ECAS3 ERSETZT ECAS1 – ENDGÜLTIGE EINSTELLUNG DER ECAS1-MAGNETVENTILE

ECAS3-Magnetventil 472 880 xxx 0

UNTERSCHIEDE ZWISCHEN ECAS1- UND ECAS3-MAGNETVENTILEN

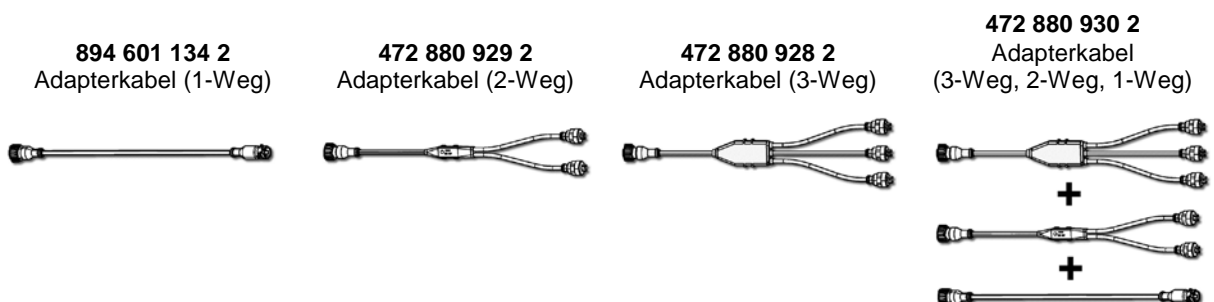
Zusätzlich bieten WABCO ECAS3-Ventile weitere wichtige Vorteile gegenüber ECAS1-Ventilen:

- Das verbesserte Design und Montagekonzept der ECAS3-Ventile bietet mehr Robustheit und Zuverlässigkeit
- Verbesserte Widerstandsfähigkeit gegenüber Wasser und Staub bedeuten mehr Schutz der ECAS3-Ventile vor Umwelteinflüssen
- Das optimierte Design der ECAS3-Ventilbauteile bringt Gewichtsvorteile und somit Kraftstoffeinsparungen und/oder höhere Nutzlast
